番号	No.1
会場	東京会場・大阪会場
業種	鉄道事業者，設計コンサル
ページ	標準全体
条文番号	
質問	本標準は，いつから適用になりますか．また，現在，耐震標準も改訂作業が行われていると聞いているが，耐震標準との組合せ・運用方法について，もう少し具体的に説明して下さい．
回答	<p>土留め標準への移行は，国交省から「平成24年度中に新規に設計されるものからの適用を目処」とされておりますが，耐震標準も平成24年度中に改訂される見込みです．そのため，現時点では，設計地震力の取扱いなどについては，現行の耐震標準（H11）が適用されます．</p> <p>今回の土留め標準は，現時点での耐震標準改訂案との整合を図っており，主として改訂耐震標準と組み合わせ，適用されることを想定しております．そのため，現行耐震標準（H11）と組み合わせた場合については，危険側の設計とはならないと考えておりますが，計算上，場合によっては合理化になる場合や逆に安全側となる場合もありますので，適用には十分ご注意ください．</p>

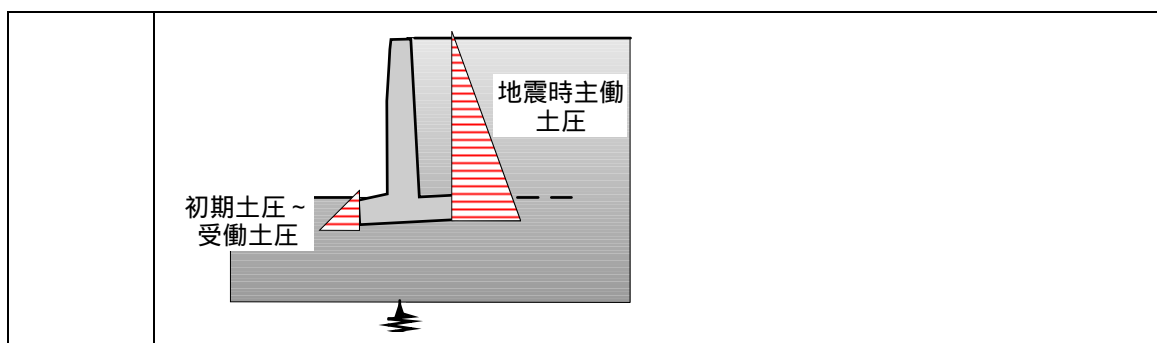
番号	No.5																										
会場	東京会場，大阪会場																										
業種	鉄道事業者																										
ページ	37 ページ																										
条文番号	「3.2 要求性能」																										
質問	<p>抗土圧橋台の耐震補強を行う際に，求める性能を「耐震性能」で決めていたが，橋台背面の土構造物について「性能ランク」で表記されています．耐震標準で使われている「耐震性能」と，土構造標準で使われている「性能ランク」の違いは何でしょうか？そもそも対比できるものなのでしょうか？考え方を教えて下さい．</p>																										
回答	<p>質問 No.4 にも示したように，性能ランクとは土構造物全体に要求する性能であるため，土構造標準に示される性能ランクと，耐震標準に示される耐震性能は考え方が異なり，1 対 1 に対応するわけではありません．しかしながら，土構造物に要求される変形レベルと，橋台等の基礎の安定レベル（L2 地震時）を整理すると以下ようになります．</p> <div style="text-align: center;"> <table border="0" style="width: 100%;"> <tr> <td style="width: 50%; vertical-align: top;"> <p>土構造物全体に対する 要求性能の考え方</p> <p>土構造標準 (H19)</p> </td> <td style="width: 50%; vertical-align: top;"> <p>橋梁および高架橋のL2地震動に対する 要求性能の考え方</p> <p>基礎標準 (H24)</p> <p>耐震標準 (H11)</p> </td> </tr> </table> <table border="1" style="width: 100%; border-collapse: collapse;"> <tr> <td style="width: 15%; text-align: center;">性能ランク <small>省力化軌道標準H11</small></td> <td style="width: 15%; text-align: center;">変形レベル1</td> <td style="width: 15%; text-align: center;">安定レベル1</td> <td style="width: 15%; text-align: center;">復旧性で検討 (性能レベル1)</td> <td style="width: 10%; text-align: center;">←</td> <td style="width: 30%; text-align: center;">(耐震性能)</td> </tr> <tr> <td style="text-align: center;">性能ランク <small>建造物標準S53</small></td> <td style="text-align: center;">変形レベル2</td> <td style="text-align: center;">安定レベル2</td> <td style="text-align: center;">復旧性で検討 (性能レベル2)</td> <td style="text-align: center;">←</td> <td style="text-align: center;">耐震性能</td> </tr> <tr> <td style="text-align: center;">性能ランク <small>土構造標準H4</small></td> <td style="text-align: center;">変形レベル3</td> <td style="text-align: center;">安定レベル3</td> <td style="text-align: center;">安全性で照査</td> <td style="text-align: center;">←</td> <td style="text-align: center;">耐震性能</td> </tr> <tr> <td></td> <td style="text-align: center;">変形レベル4</td> <td style="text-align: center;">安定レベル4</td> <td style="text-align: center;">-</td> <td></td> <td style="text-align: center;">-</td> </tr> </table> <div style="display: flex; justify-content: space-around; width: 100%;"> <div style="text-align: center;"> <p>↓</p> <p>L2に対する 土構造物の 変形レベル</p> </div> <div style="text-align: center;"> <p>↓</p> <p>L2に対する 基礎構造物の 安定レベル</p> </div> </div> <p>例えば，現行耐震標準に準拠して構築された橋台の背面盛土を補強する等の場合には，上記を参考に決めて下さい．</p> </div>	<p>土構造物全体に対する 要求性能の考え方</p> <p>土構造標準 (H19)</p>	<p>橋梁および高架橋のL2地震動に対する 要求性能の考え方</p> <p>基礎標準 (H24)</p> <p>耐震標準 (H11)</p>	性能ランク <small>省力化軌道標準H11</small>	変形レベル1	安定レベル1	復旧性で検討 (性能レベル1)	←	(耐震性能)	性能ランク <small>建造物標準S53</small>	変形レベル2	安定レベル2	復旧性で検討 (性能レベル2)	←	耐震性能	性能ランク <small>土構造標準H4</small>	変形レベル3	安定レベル3	安全性で照査	←	耐震性能		変形レベル4	安定レベル4	-		-

<p>土構造物全体に対する 要求性能の考え方</p> <p>土構造標準 (H19)</p>	<p>橋梁および高架橋のL2地震動に対する 要求性能の考え方</p> <p>基礎標準 (H24)</p> <p>耐震標準 (H11)</p>																										
性能ランク <small>省力化軌道標準H11</small>	変形レベル1	安定レベル1	復旧性で検討 (性能レベル1)	←	(耐震性能)																						
性能ランク <small>建造物標準S53</small>	変形レベル2	安定レベル2	復旧性で検討 (性能レベル2)	←	耐震性能																						
性能ランク <small>土構造標準H4</small>	変形レベル3	安定レベル3	安全性で照査	←	耐震性能																						
	変形レベル4	安定レベル4	-		-
